POR MEDIO DEL CUAL SE RENUEVA, MODIFICA Y OTORGA UN PERMISO DE VERTIMIENTOS Y SE ADOPTAN OTRAS DISPOSICIONES

2. Que mediante Auto **AU-02593-2025** del 04 de julio del año 2025, La Corporación **DIO INICIO AL TRAMITE DE RENOVACIÓN DE UN PERMISO DE VERTIMIENTOS**, solicitado la sociedad **LABORATORIO MEDIFARMA S.A.S**, con Nit. 900.728.305-1, por medio de su representante legal la señora **BLANCA ESTELA FRANCO GALLEG**, identificada con cédula de ciudadanía número 30.391.694, actuando en calidad de comodataria y autorizada por **ITAÚ FIDUCIARIA COLOMBIA S.A**, con NIT 800.141.021-1, a través de su representante legal la señora **MARIA FERNANDA MORALES CARRILLO**, identificada con cédula de ciudadanía 39.780.034, para el Sistema de Tratamiento y disposición final de las Aguas Residuales No Domésticas-ARnD, en beneficio del predio identificado con folio de matrícula inmobiliaria 020-92581, ubicado en las veredas Garrido del municipio de Guarne-Antioquia.

7. Que técnicos de la Corporación procedieron a realizar visita al predio el día 21 de agosto del año 2025, generándose el informe técnico **IT-08833-2025** del 12 de diciembre del año 2025, se evaluó la solicitud presentada de la c

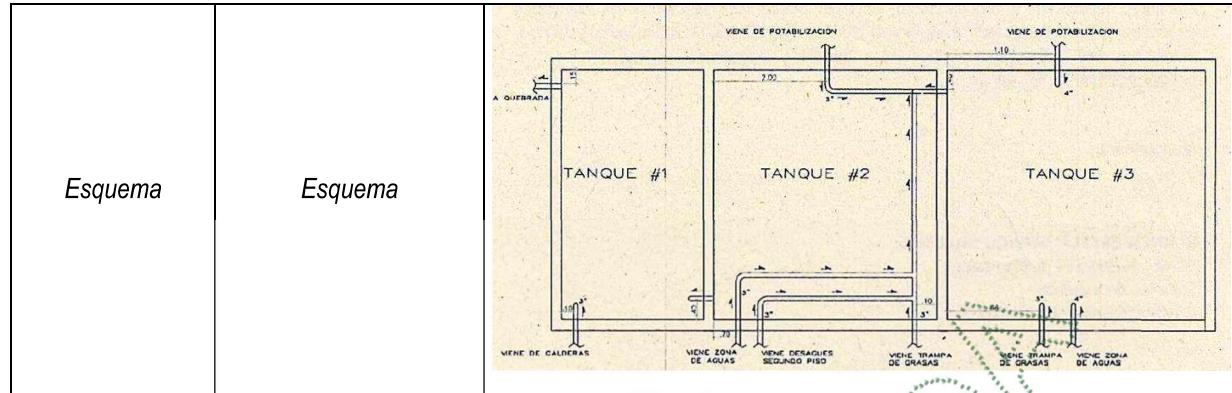
En virtud de lo anterior, se evidencia que el diseño del sistema de tratamiento instalado y propuesto cumple, de manera general, con los criterios establecidos en el RAS (2017 y 2021).
